日本原燃株式会社	
提出年月日	令和 5 年 3 月 8 日

第 2 回設工認申請書の不備について

第 2 回設工認申請書の不備について発生事象、問題点、推定要因、対策を要因分析図として取りまとめた。

第 2.6.2.3-1 表 化学薬品の漏えい評価対象の重大事故等対処設備リスト (4/49)
前処理建屋

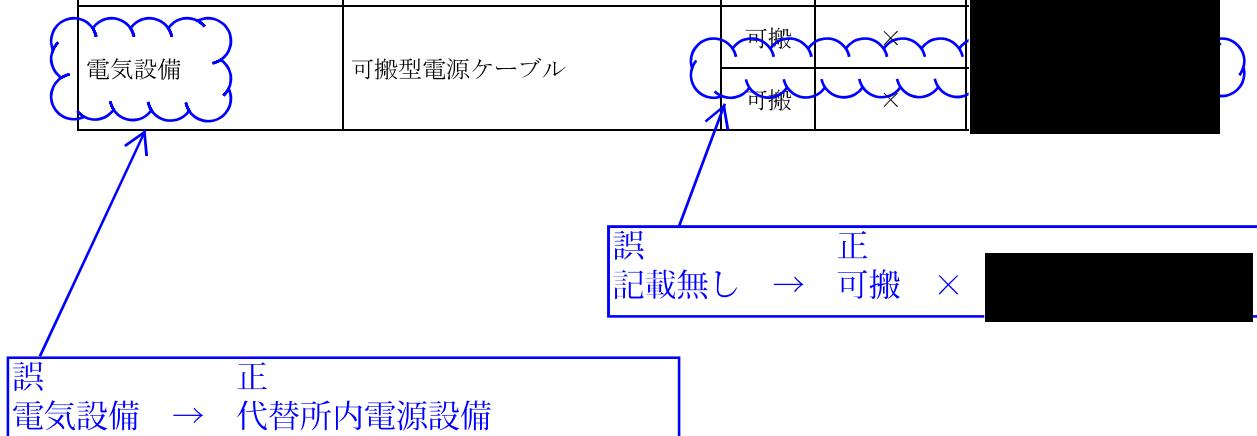
記載漏れ：評価対象設備の記載漏れ（その他）

記載漏れ：記載すべき詳細結果を勘違いにより削除（耐震）

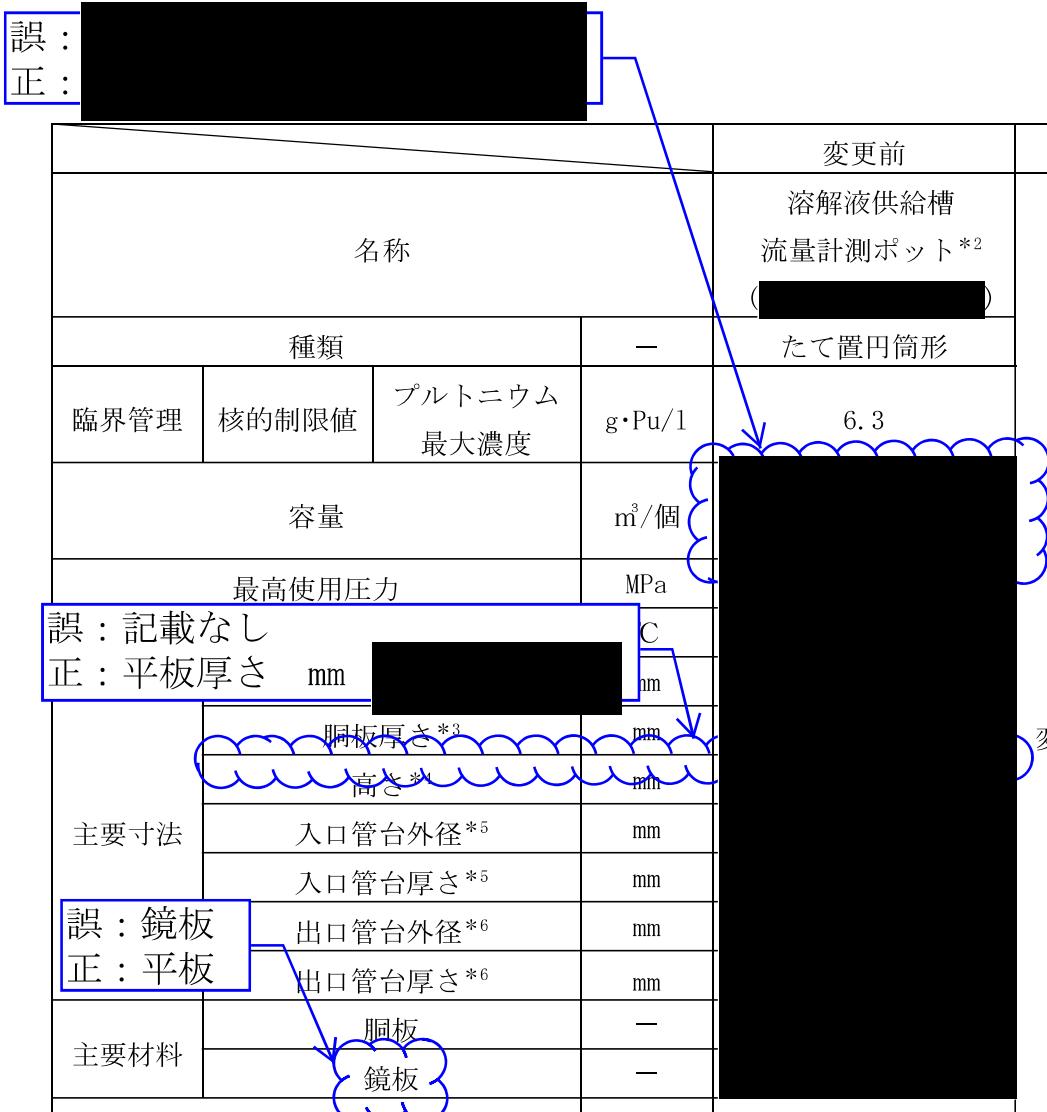
1. 取り纏め課が作成課へ指摘時の状態

指摘箇所

2. 申請時の状態

削除した状態で提出

3. 正しい状態

第3-1表 水平2方向及び鉛直方向地震力による影響評価結果(2/2)

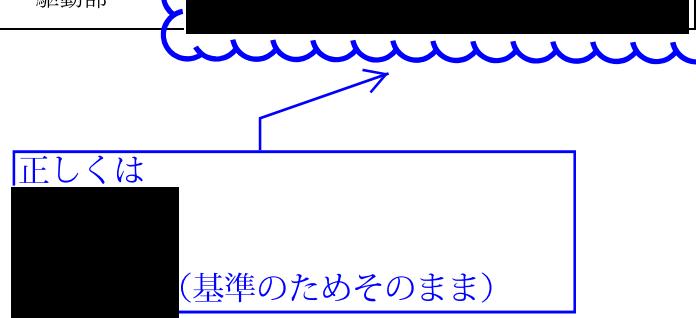
記載誤り：設計図書の読み取り解釈の理解不足（耐震）
